PROPUESTA DE DICTAMEN TÉCNICO

INFORME SOBRE LA SOLICITUD DE APROBACIÓN DE LA PROPUESTA DE CAMBIO PME-4-19/03 A LAS ESPECIFICACIONES TÉCNICAS DE FUNCIONAMIENTO DE LA CENTRAL NUCLEAR TRILLO

Solicitud de aprobación de la propuesta de cambio PME-4-19/03 a las Especificaciones Técnicas de Funcionamiento (ETF) de la central nuclear Trillo.

CARACTERÍSTICAS Y UBICACIÓN DE LAS COMPUERTAS TL19S405/406 (I)

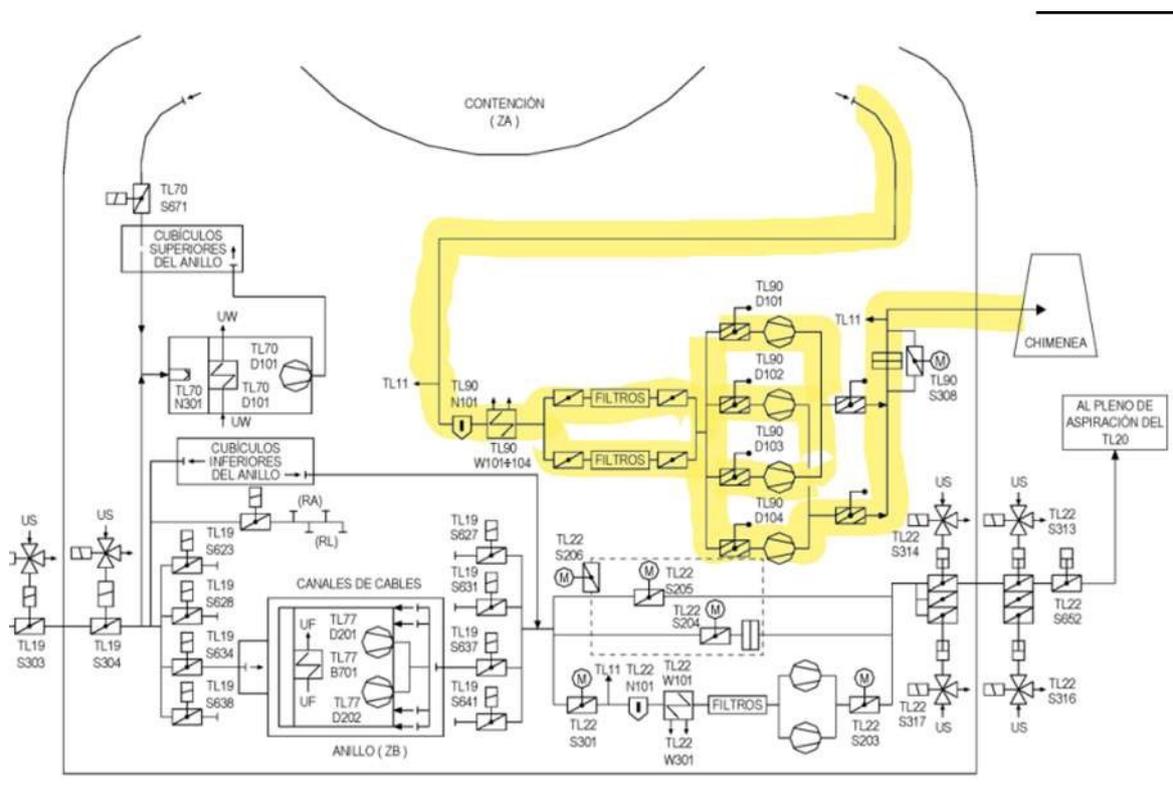
Las compuertas de alivio TL19-S405/S406 son compuertas de gravedad situadas entre el edificio del anillo (ZB) y el edificio auxiliar (ZC), que abren automáticamente a una presión diferencial de 185 mm.c.d.a., de acuerdo con el requisito de la ETF 4.5.8, verificado mediante el RV 4.5.8.1. La lama va montada formando un ángulo con la vertical de forma que la componente horizontal del peso la mantenga cerrada en tanto la depresión no alcance el valor prefijado para la apertura de la compuerta.

Desde el punto de vista estructural protegen al edificio del anillo (ZB) contra una depresión excesiva respecto a la atmósfera, no superándose las presiones máximas que pueden soportar los diferentes elementos estructurales del edificio.

Tras su apertura se debe garantizar el mantenimiento de la depresión mínima del anillo ZB con respecto al exterior en un valor de 40 mm.c.d.a. en caso de accidente de pérdida de refrigerante LOCA, mantenida mediante la operación del sistema de extracción de emergencia del anillo TL9, de acuerdo con lo requerido por la norma KTA-3601 (10/79), base de licencia del sistema TL9; mediante su cierre posterior se garantiza el aislamiento del edificio ZB.
